## Gesprächsvermerk

Thema: **Bebauungsplan Nr. 3057 – Dresden Altstadt I Nr. 51**

**Neumarkt, Quartier IV/Hotel Stadt Rom,  
Anforderungen von Seiten Brand- und Katastrophenschutz**

Bestehende Situation im Bereich des Bebauungsplanes Nr. 3057

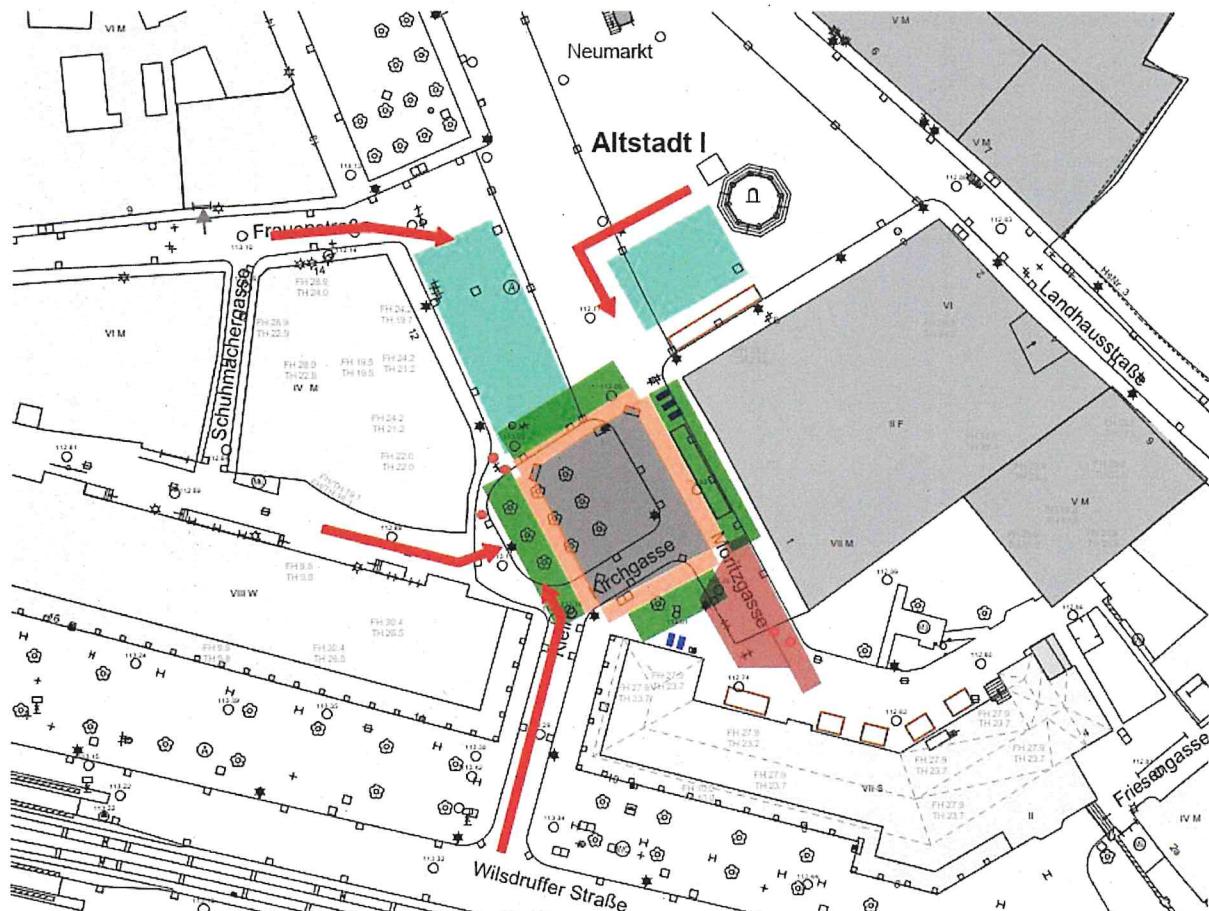
Im rückwärtigen Hofbereich der Wilsdruffer Straße 4-10 befinden sich zahlreiche, gekennzeichnete Aufstellflächen für die Feuerwehr, u.a. auch für die Erreichbarkeit von Löschwassereinspeisung. Diese werden derzeit über den Neumarkt und Moritzgasse sowie von der Wilsdruffer Straße über die Kleine Kirchgasse erreicht; daneben über die Privatstraße zwischen Frauenstraße und Wilsdruffer Straße.

Bei der Realisierung des geplanten Neubaus „HSR“ ist die Zufahrt für die Feuerwehr weiterhin auf der 9-10 m breiten Moritzgasse gewährleistet. Der Entfall der Zufahrt über die Wilsdruffer Straße und Kleine Kirchgasse ist unkritisch.

Für eine etwaige Bewegungsfläche zum Aufstellen einer Drehleiter in der Moritzgasse (als 2. FW für das HSR) ist der Entfall der bestehenden Parkplätze sowie Fahrradbügel zu prüfen. Ebenso ist zu prüfen, ob die bestehenden Bäume erhalten werden können und für eine mögliche Stellfläche für die Feuerwehr eine lichte Durchfahrtshöhe von 3.50 m vorhanden ist. (SPM)

A

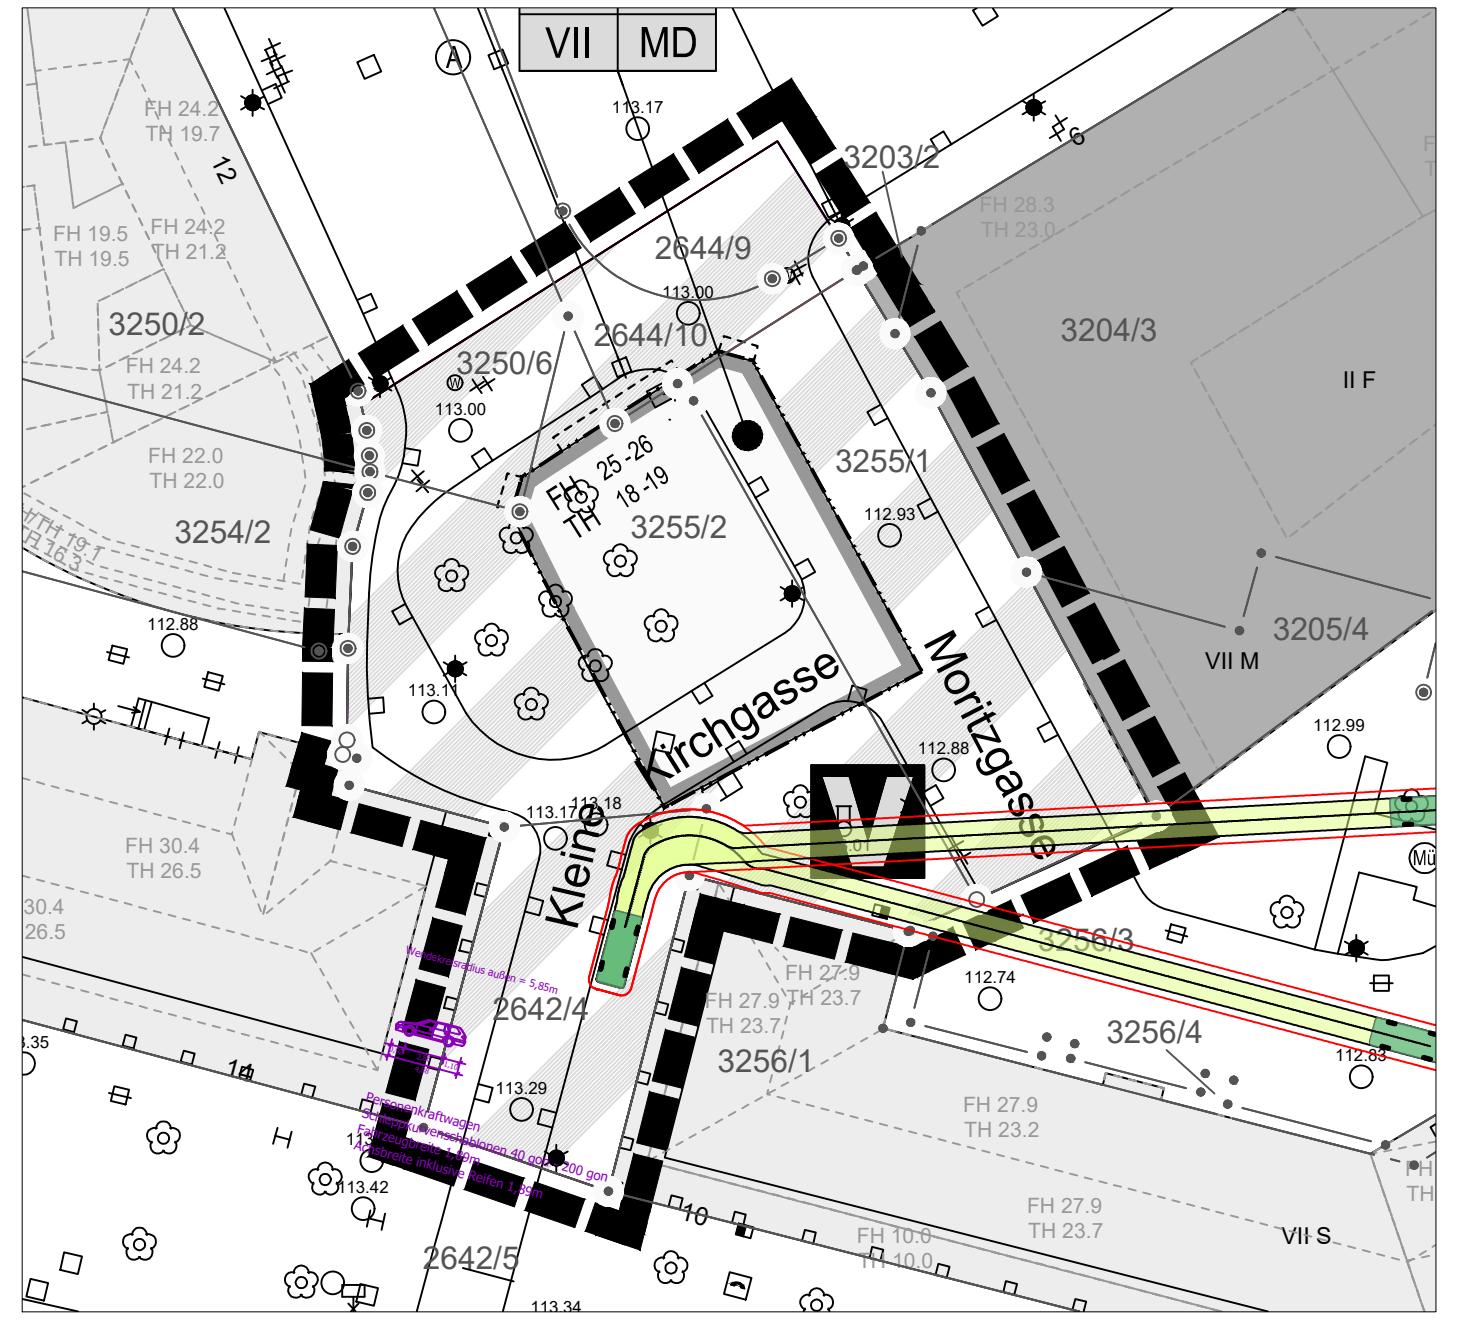
geht nur von Spur ganz rechts

B

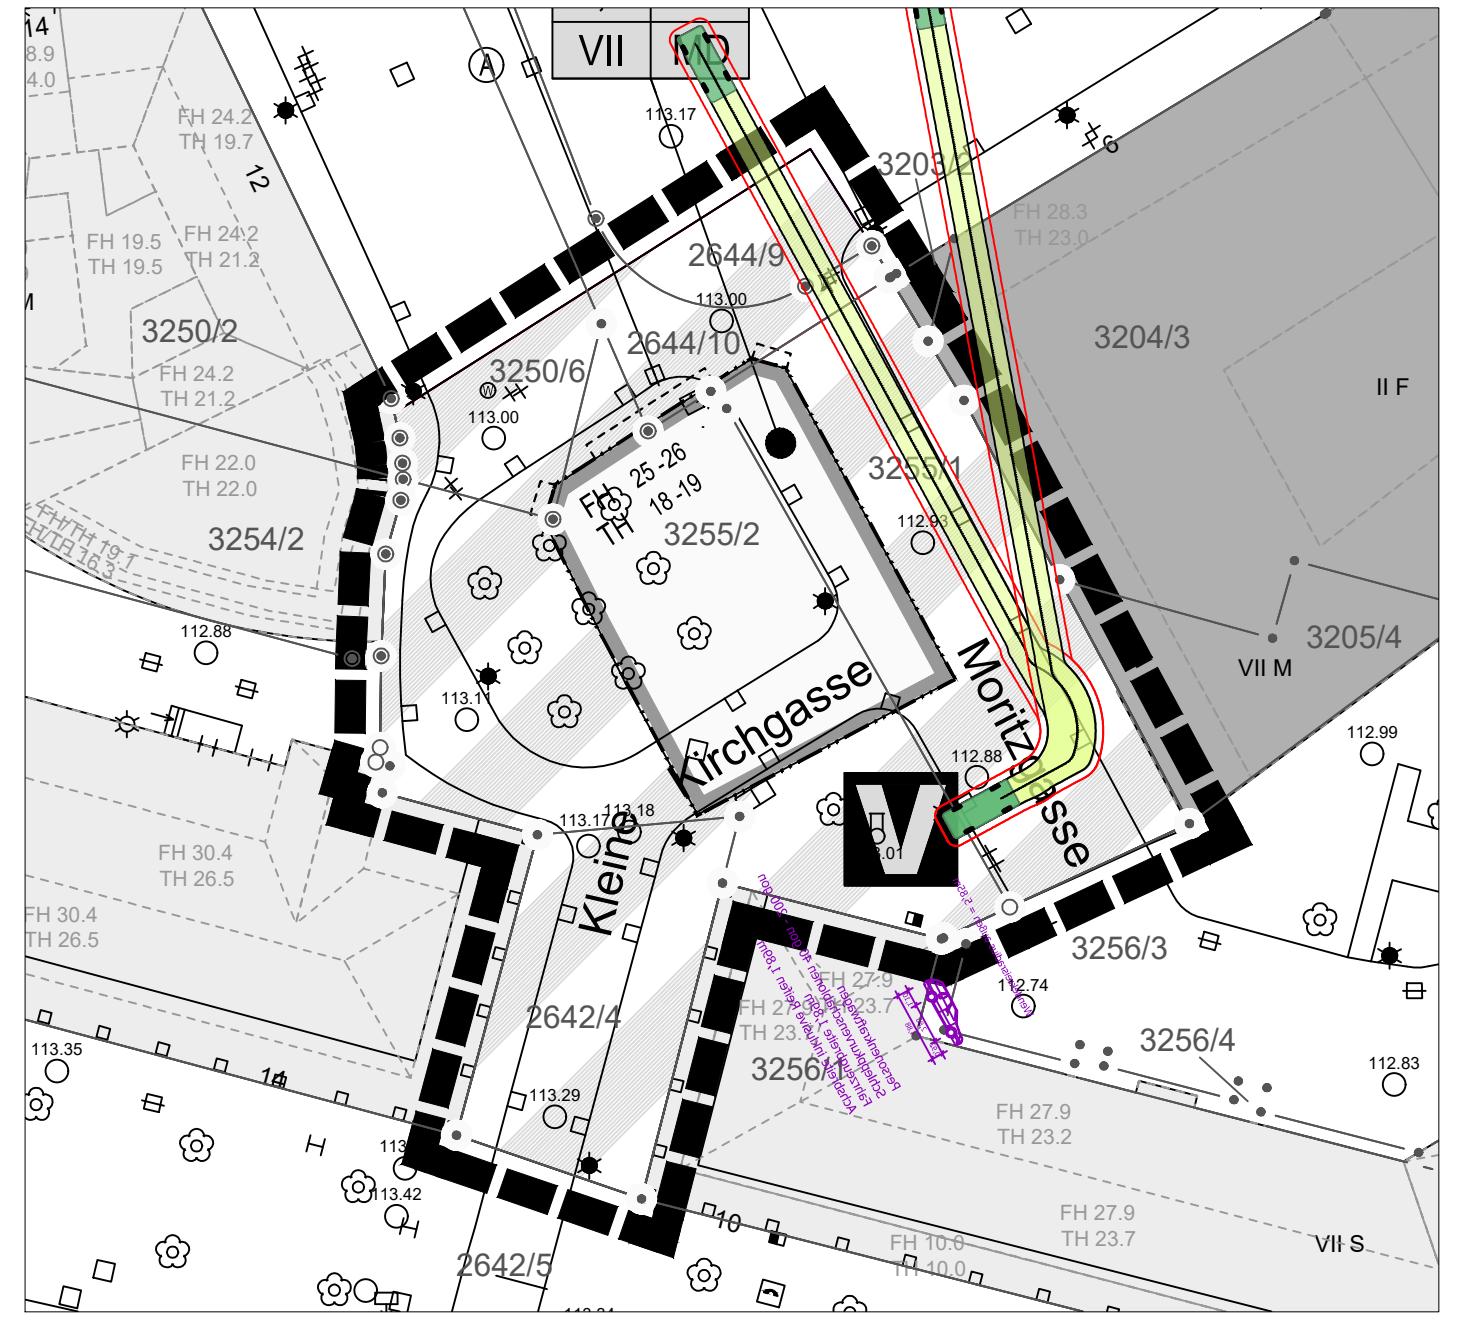
geht

C

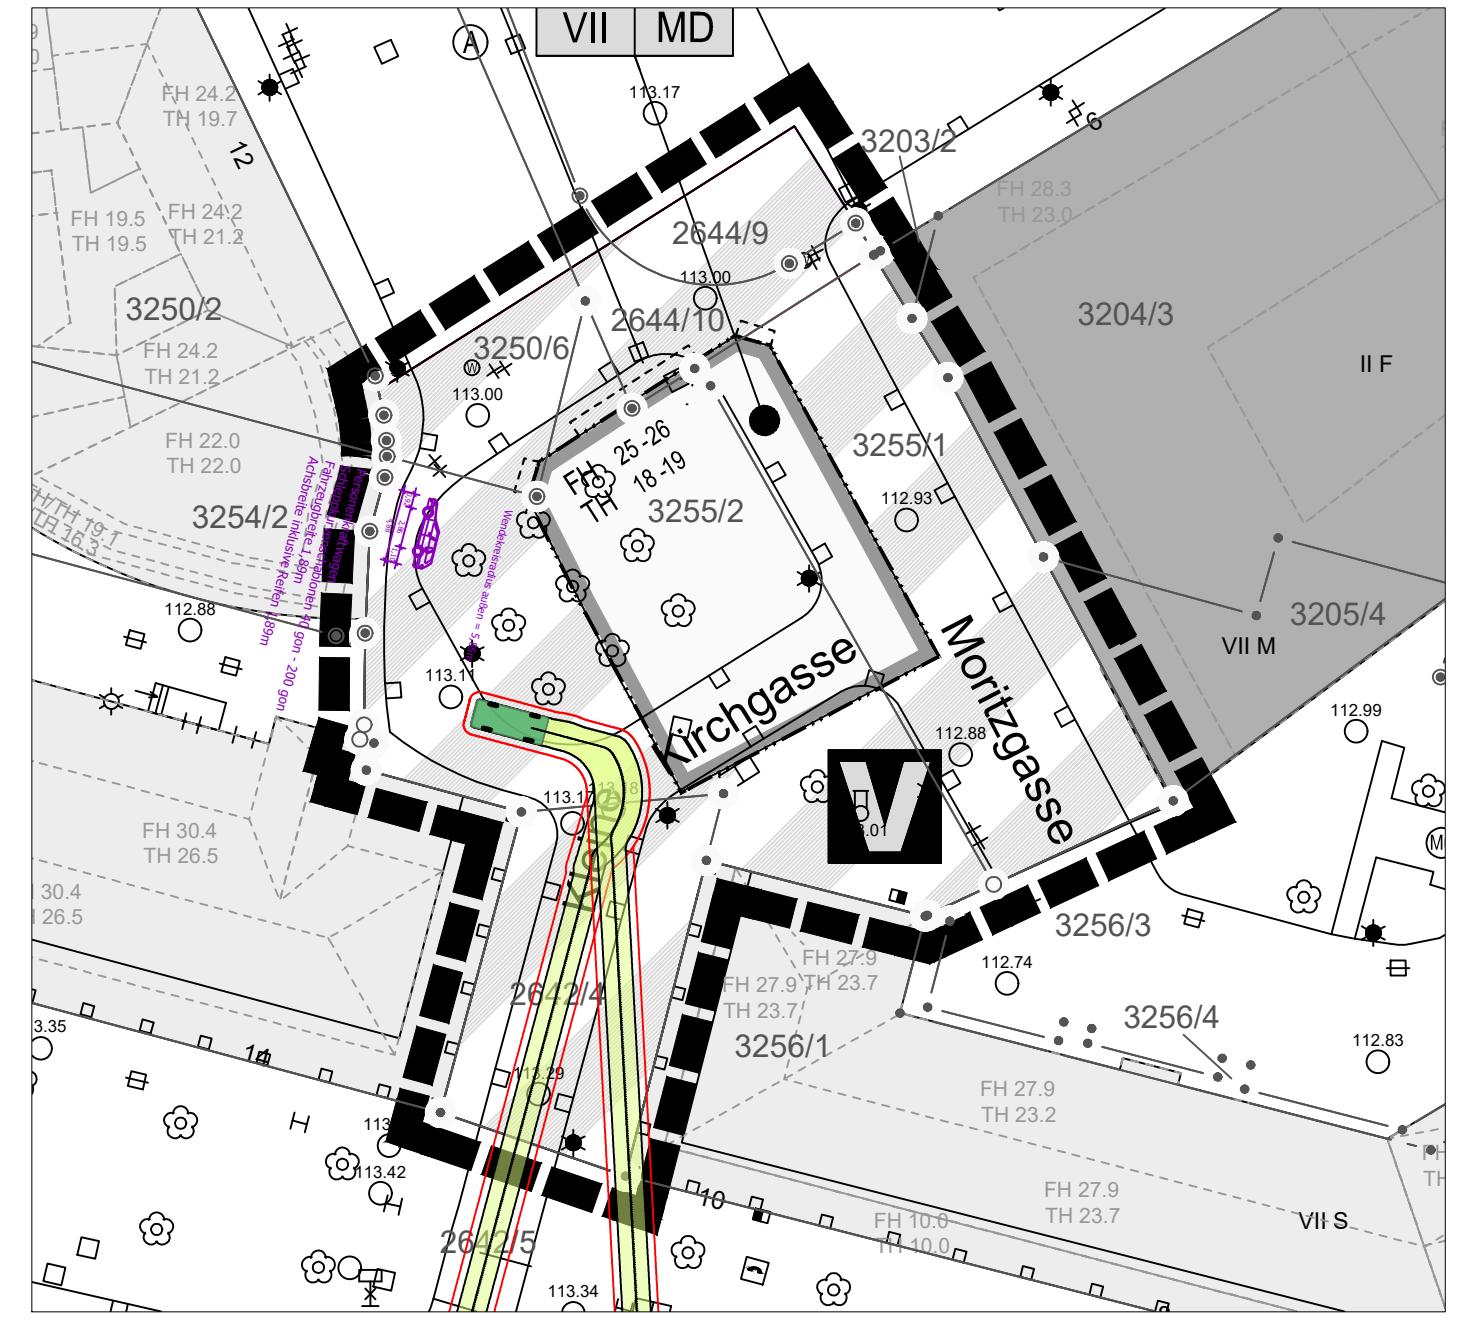
geht

D

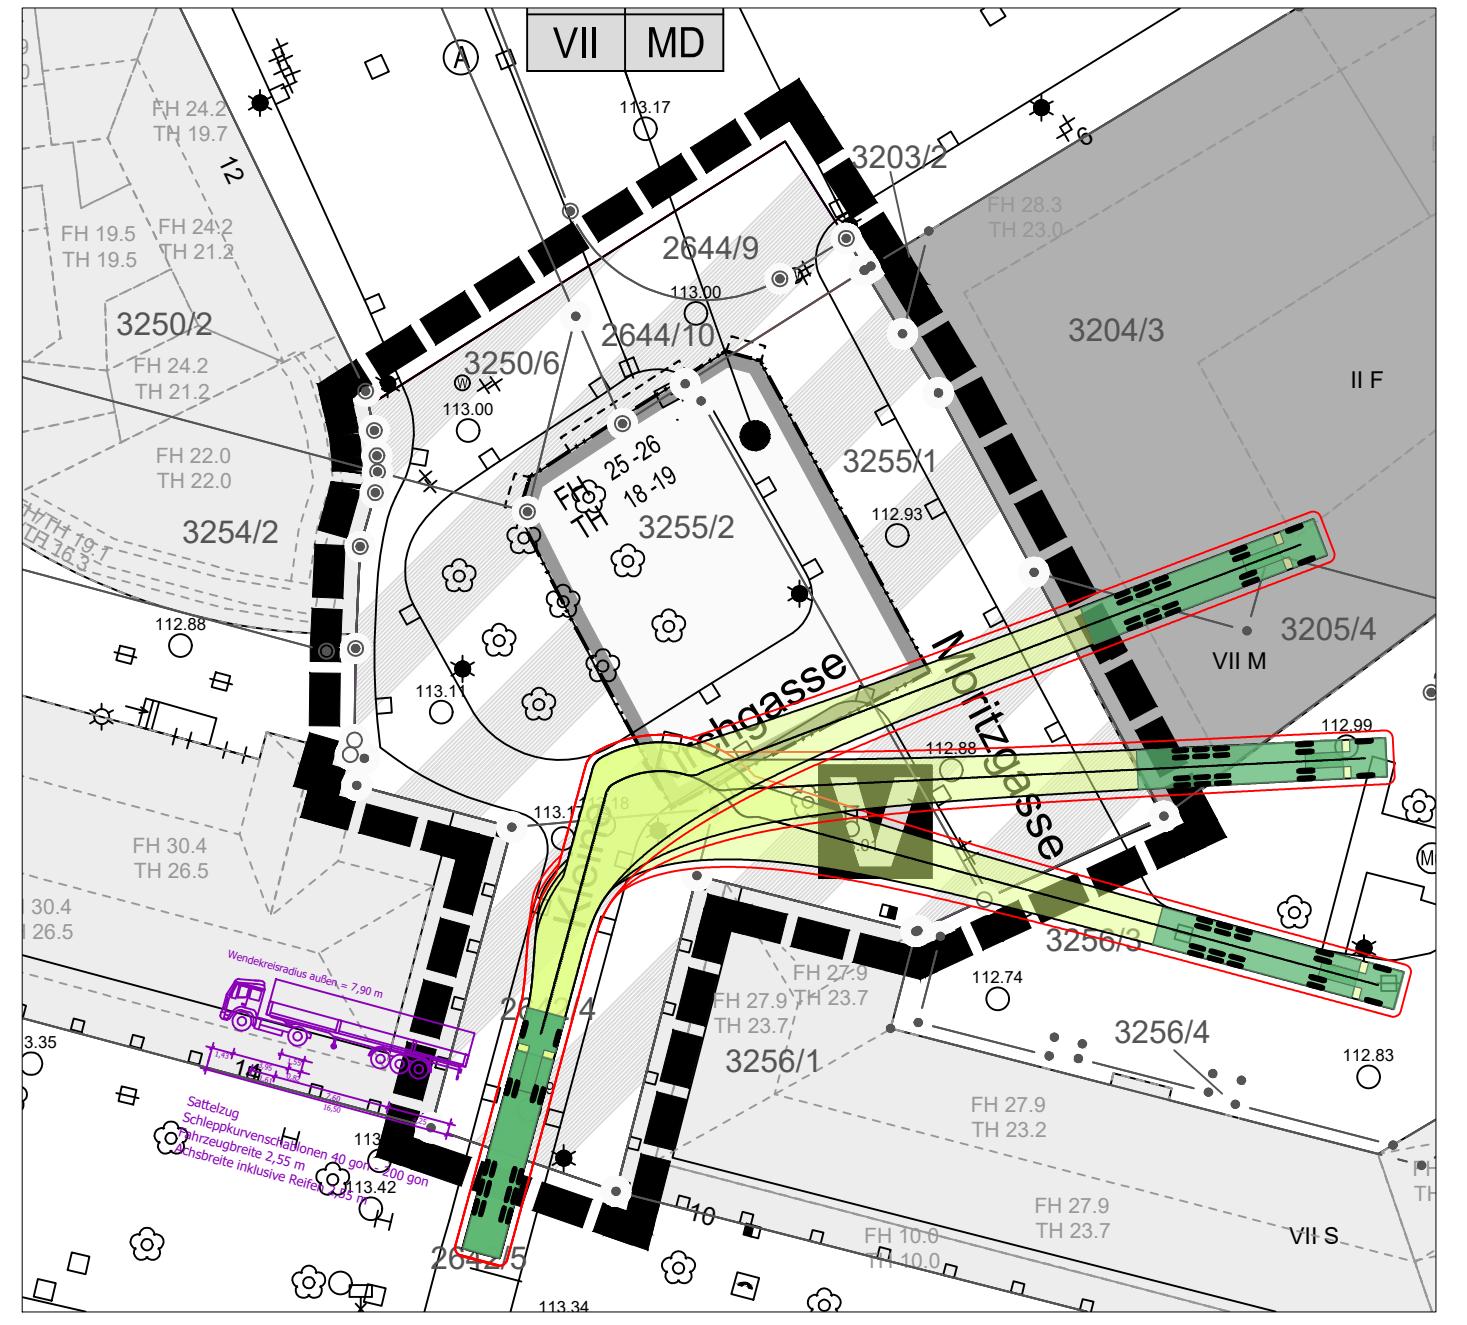
geht nicht

E

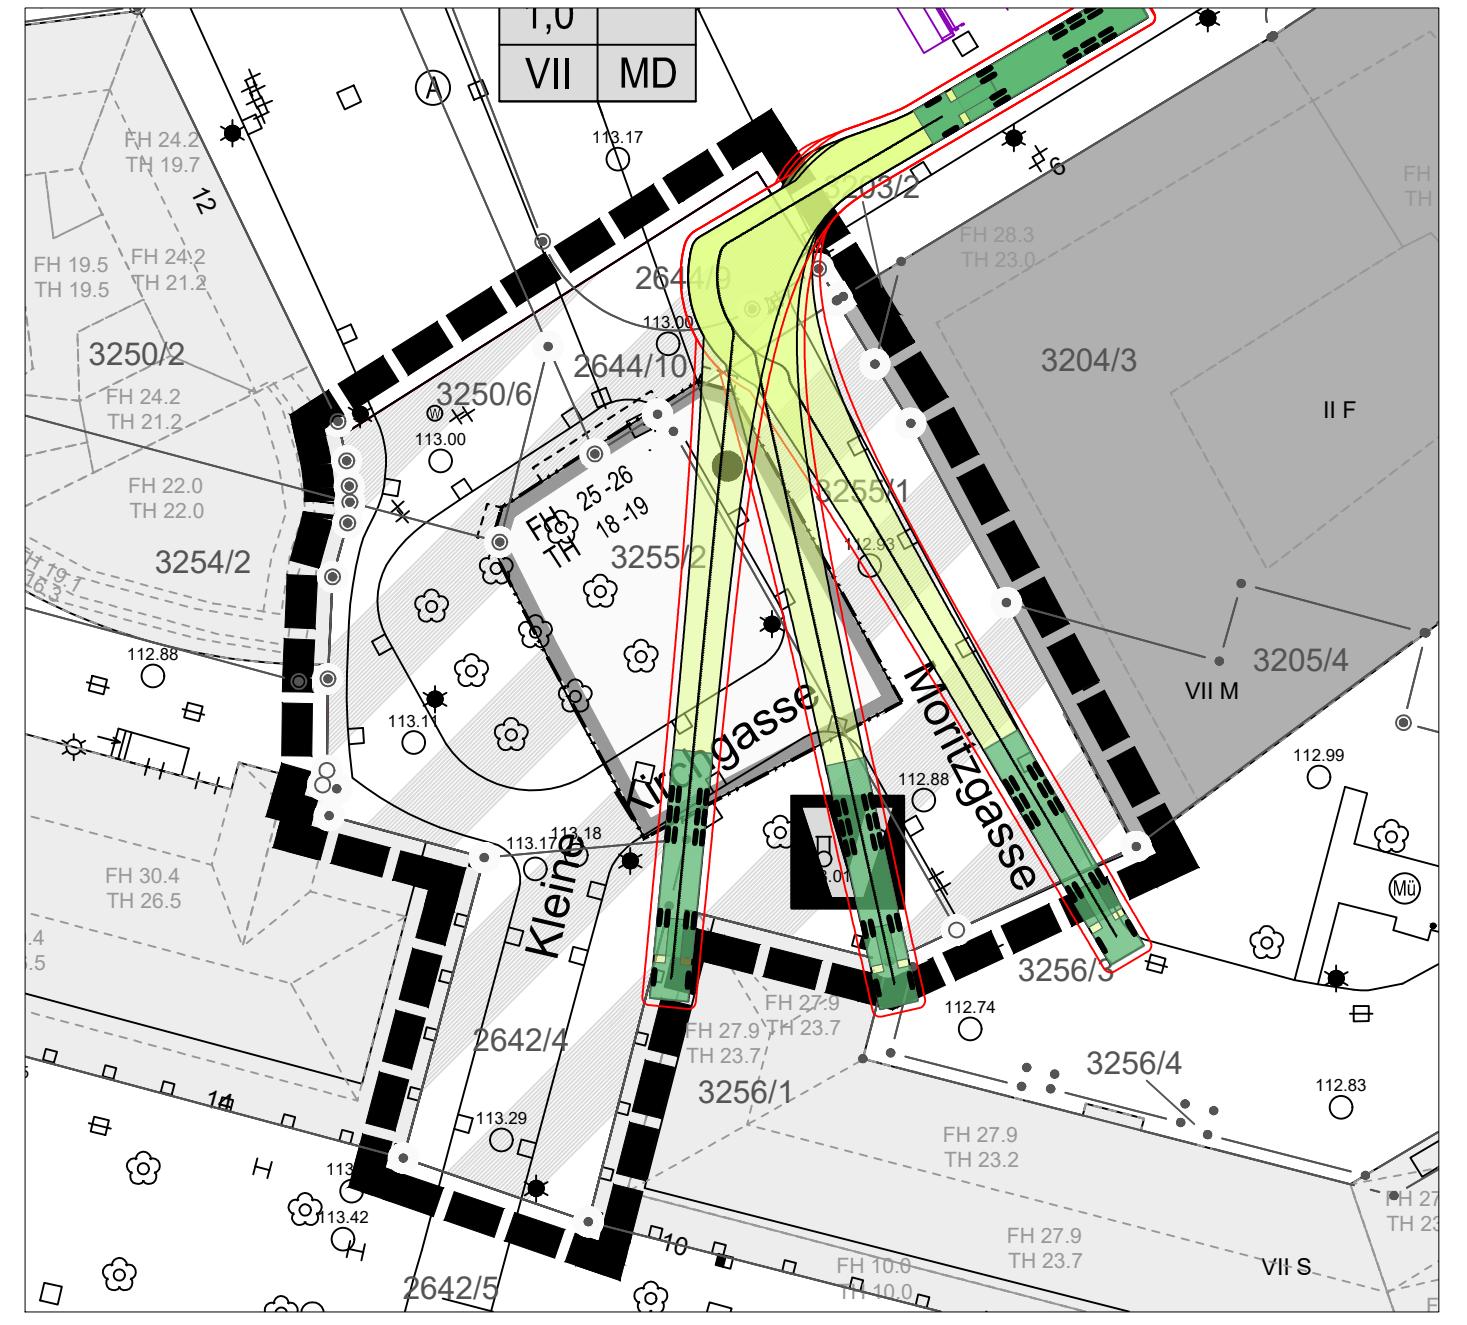
geht
